Dotyczy: Proj. ścieżki rowerowo-piesznej „Pienińska Pętla” w m. Sromowce Wyżne i Sromowce Niżne

RZGW Kraków – Zarząd Zlewni Górnego Dunajca z siedzibą w Nowym Targu odpowiadając na Państwa pismo z dnia 20.11.2010 r. uprzejmie informuje, że pozytywnie opiniujemy trasę proj. ścieżki rowerowo-piesznej „Pienińska Pętla” w m. Sromowce Wyżne i Sromowce Niżne z następującymi uwagami:

Dotyczy: uzgodnienia projektu koncepcji budowy ścieżki rowerowo-pieszkiej wokół Tatr „Pętla Pienińska”

Dotyczy: Ścieżki pieszo-rowerowej „Pienińska Pętla”

Zagranik nr 1

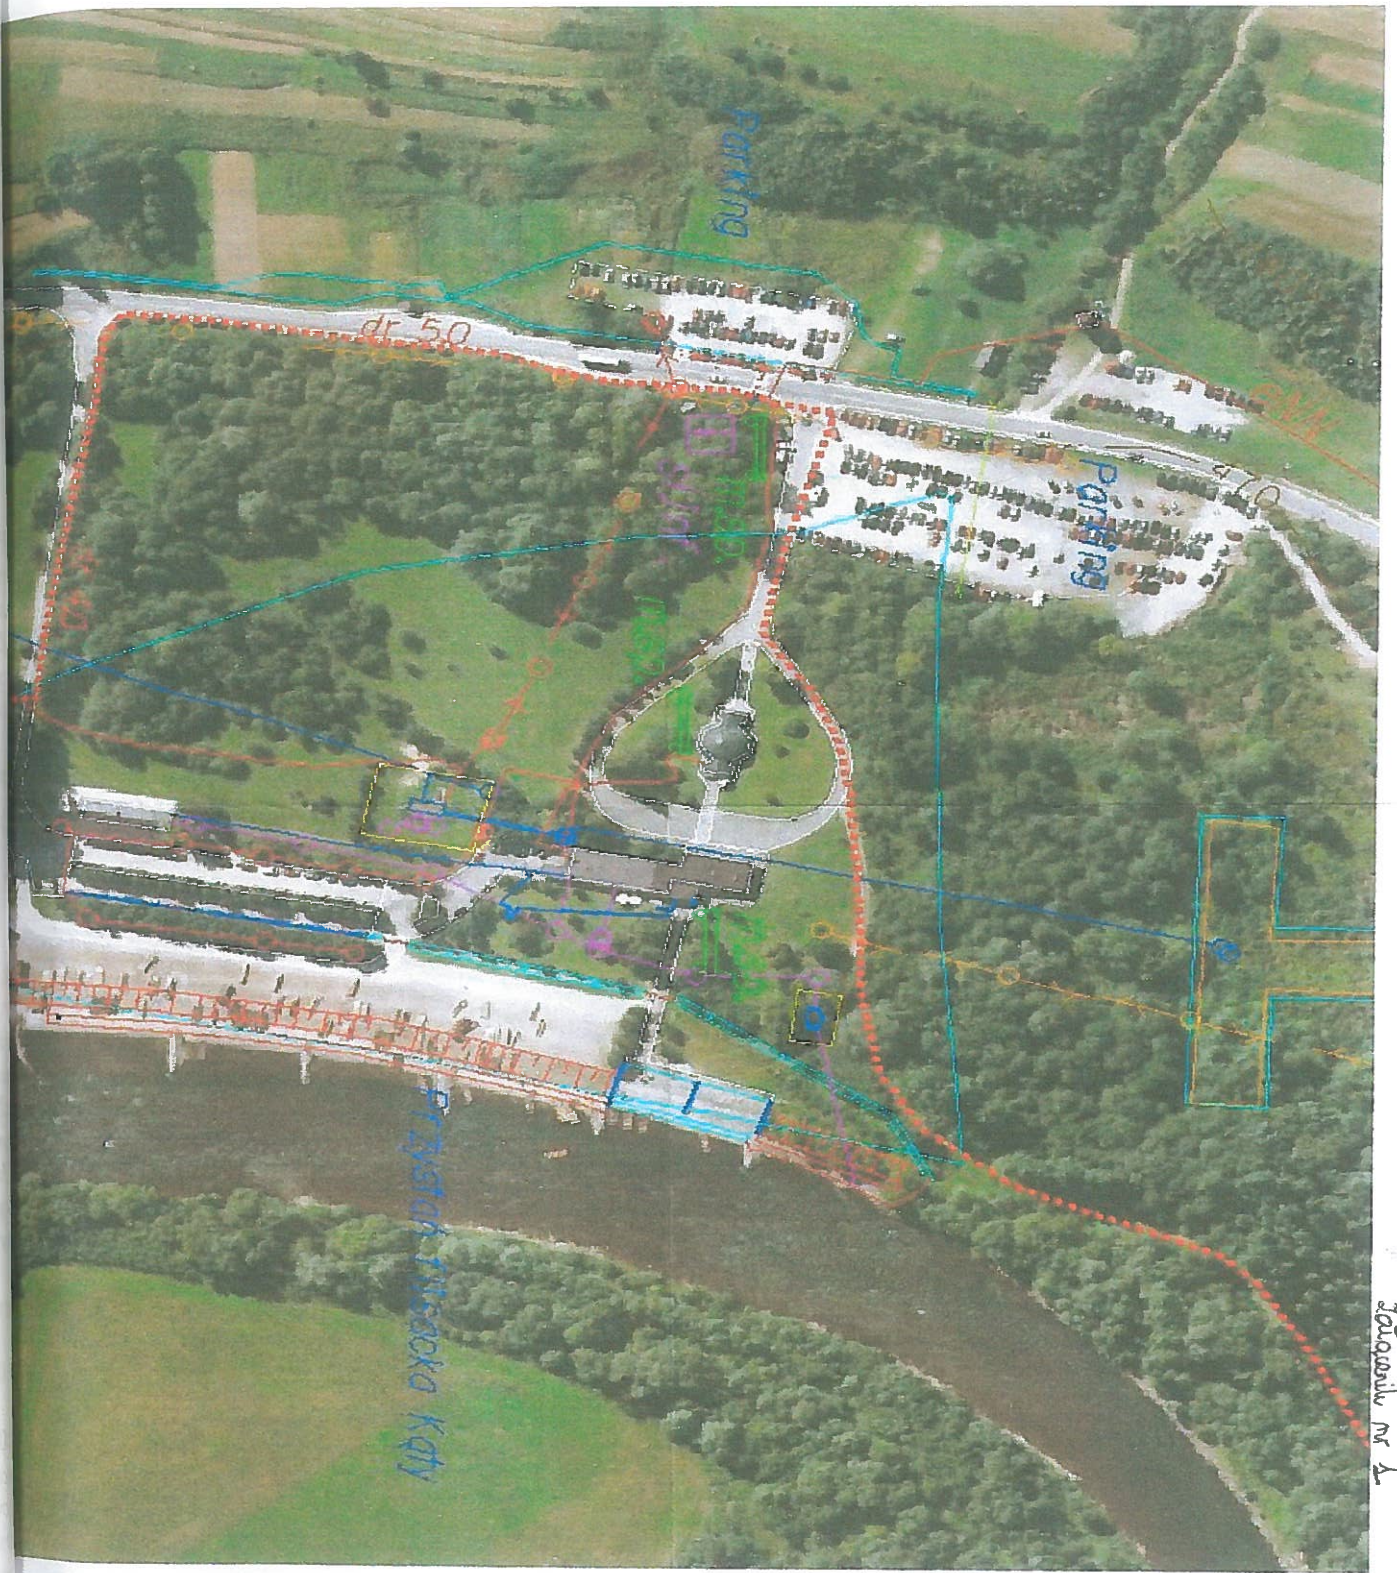
- poprowadzenia ścieżki rowerowo-pieszkiej na terenie Pienińskiego Parku Narodowego zgodnie z przesłaną mapą (załącznik nr 1),
- zakazu lokalizowania obiektów kubaturowych na działce ewid. nr 1/37 w Sromowcach Niżnych w rejonie pętli rowerowej i parkingu dla rowerów.
